CORNEGLIANO LAUDENSE
IMPIANTO DI STOCCAGGIO GAS NATURALE

MIGLIORAMENTO TECNOLOGICO PER
IL TRATTAMENTO DELLE ACQUE
SEPARATE – AGGIORNAMENTO
TECNICO DELLE MODALITÀ
ESECUTIVE DELLE OPERE DI
FONDAZIONE DEL BACINO DI
EQUALIZZAZIONE B-101

Allegato 1: “Valutazione delle interferenze
con la falda”

Revisione in seguito a migliorie progettuali

Figura 5-2: Sezione vasca B-101 progetto approvato

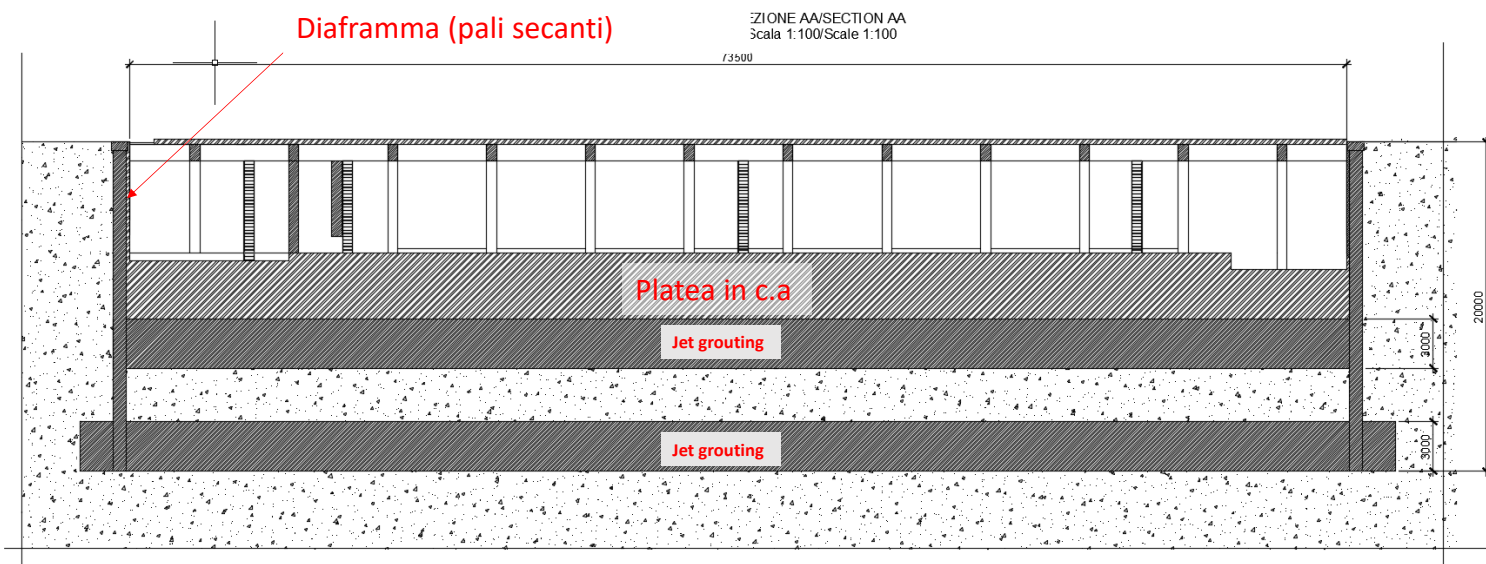
La soluzione prevede:

- un'altezza di scavo, in fase provvisoria, fino a quota intradosso platea, pari a 11.5 m (7.5 m utili + 4 m di platea), di cui circa 9.8 m sotto il livello di falda di riferimento di progetto (posto a -1.7m dal piano campagna);

- opere di sostegno degli scavi, in fase provvisoria, mediante paratie di pali secanti D80cm, lunghezza 20 m (o alternativa con setti contigui di diaframmi in c.a. di medesima profondità);

- Il controllo della sottospinta idraulica, in sola fase provvisoria di scavo, previo doppio livello di tampone di fondo jet grouting (ipotesi c.d. "sandwich"), spessore 3+3 m e profondità massime di perforazione pari a 20 m;

- La presenza del tampone di fondo, dal punto di vista di barriera alle sottospinte idrauliche, viene poi giustamente trascurata a lungo termine, garantendo la stabilità al sollevamento unicamente attraverso la zavorra costituita dalla platea di fondazione in c.a., spessore 4 m e pesi delle strutture interne/copertura.

Figura 5-3: Schema tipo nuova soluzione prevista per la vasca B-101

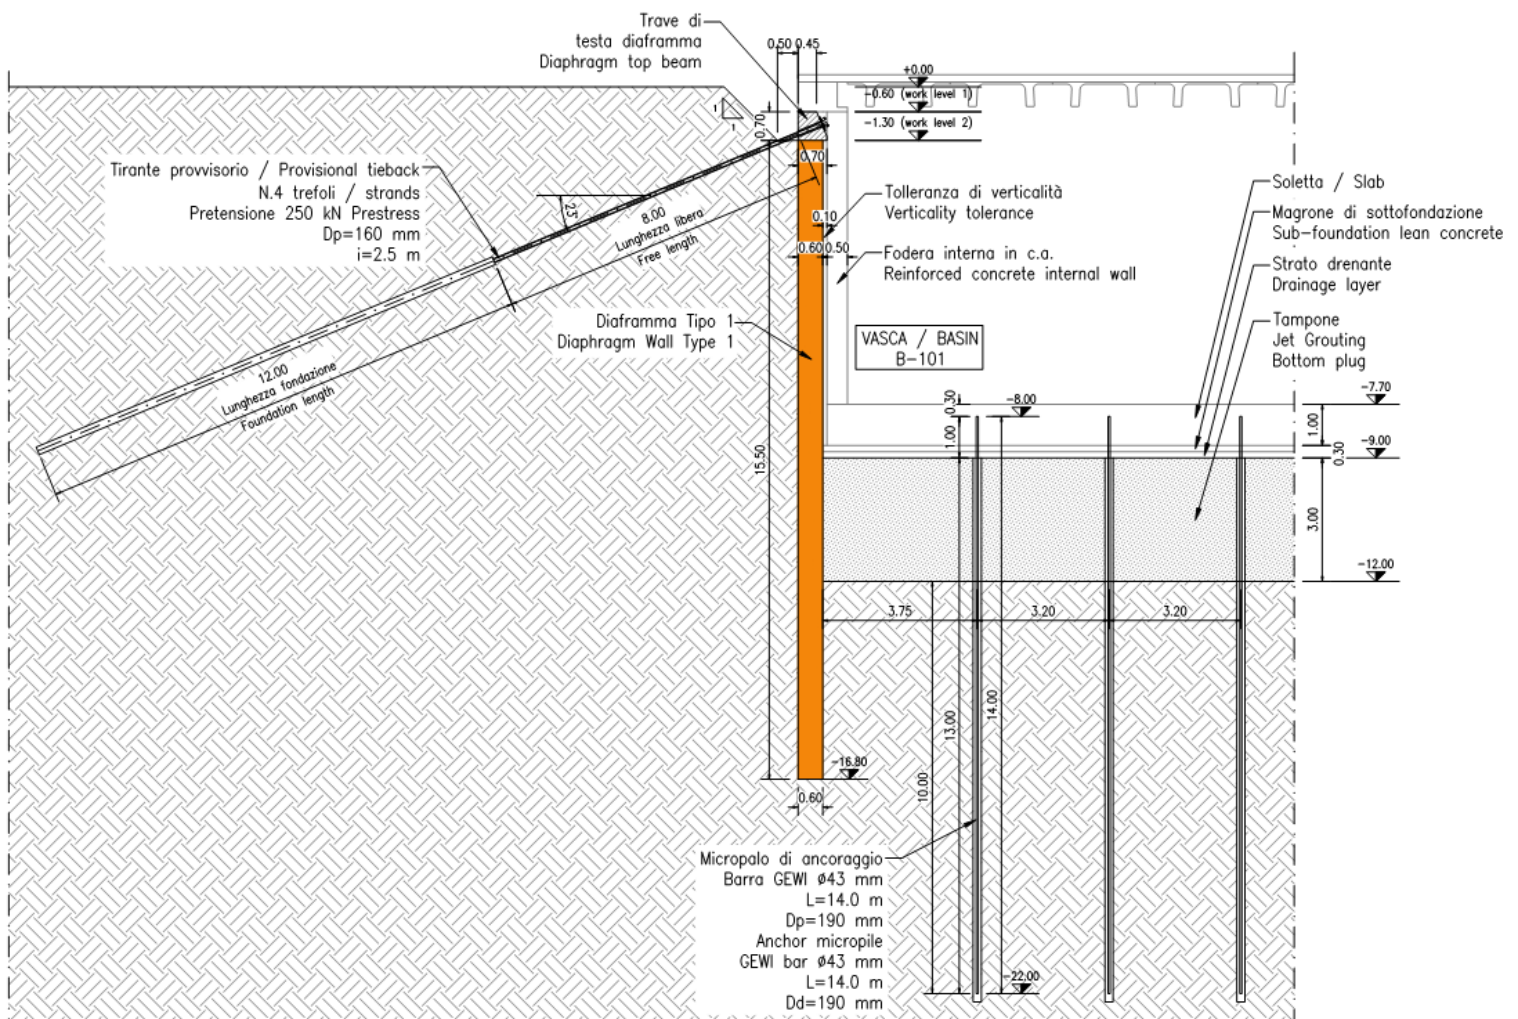
La soluzione migliorativa prevede:

- l'introduzione di micropali che lavoreranno a trazione aventi sia funzione provvisoria (come pali di ancoraggio del tampone di fondo) che, successivamente, funzione di ancoraggio definitivo della platea a cui verranno collegati tramite specifica piastra sommitale;
- un unico livello di tampone di fondo jet grouting, di spessore pari a 3 m;
- la formazione di una fodera laterale interna di spessore maggiore (50 cm) che, unitamente alla platea, andrà a realizzare, una c.d. "vasca bianca" con maggiori garanzie di tenuta della vasca definitiva;

Per le paratie laterali di sostegno degli scavi si prevede il mantenimento della soluzione di progetto approvato mediante pannelli di diaframma laterale supportati da un ordine di tiranti provvisori di tipo attivo a trefoli.

Questa soluzione comporta i seguenti vantaggi:

- Altezza di scavo: la profondità di scavo passerà da 11,5 metri a 9 metri, con minori spinte da sostenere tramite paratie esterne, riduzione delle sottospinte da gestire e delle tempistiche di esecuzione degli scavi

- Volumi di scavo: è prevista una riduzione del 20,5 % circa dei volumi di materiale di scavo da gestire, passando da 35.800 m³ a 28.500 m³, con ricadute positive anche in termini di trasporti e viabilità.

- Volume consolidamento Jet grouting: è prevista una riduzione di circa il 47% dei volumi dei reflui cementizi di risulta dalle lavorazioni jet grouting, da 18.650 m³ a 9.800 m³. Ciò comporterà inoltre una riduzione di circa il 45% dei volumi di acqua necessari alle lavorazioni, con un impatto positivo diretto anche in termini di trasporti e viabilità.

- Tampone di fondo: a differenza del doppio sandwich e lunghezze di perforazione pari a 20 metri previsti inizialmente, si prevede un singolo livello del tampone di fondo con lunghezze massime di perforazione per il jet grouting da 12 metri, con una significativa riduzione dei tempi di intervento (circa il 20%).

- Spessore e volume della platea di base: lo spessore passa da 4m a circa 1,3 m e il volume da 12.450 m³ a circa 4.000 m³, con una riduzione del 67% del volume dei materiali da approvvigionare e relativo impatto positivo su trasporti e viabilità.

Figura 5-4: Bacino di equalizzazione B-101 - confronto tra soluzione del progetto migliorativo e progetto approvato

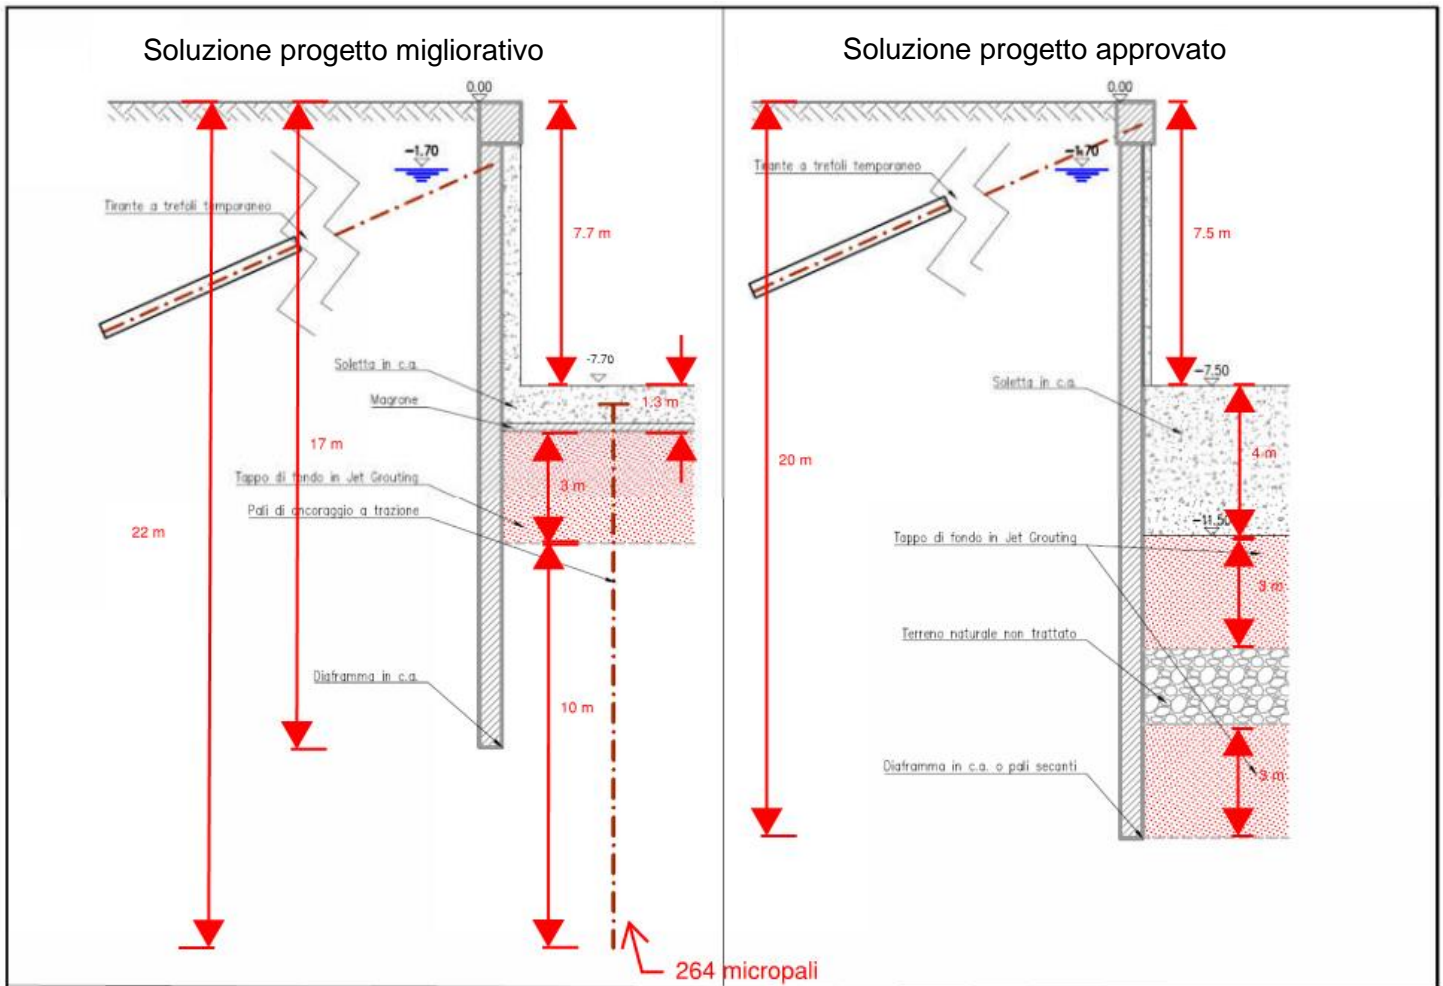
Nella figura seguente si riporta un paragone tra le due soluzioni del bacino di equalizzazione B-101.
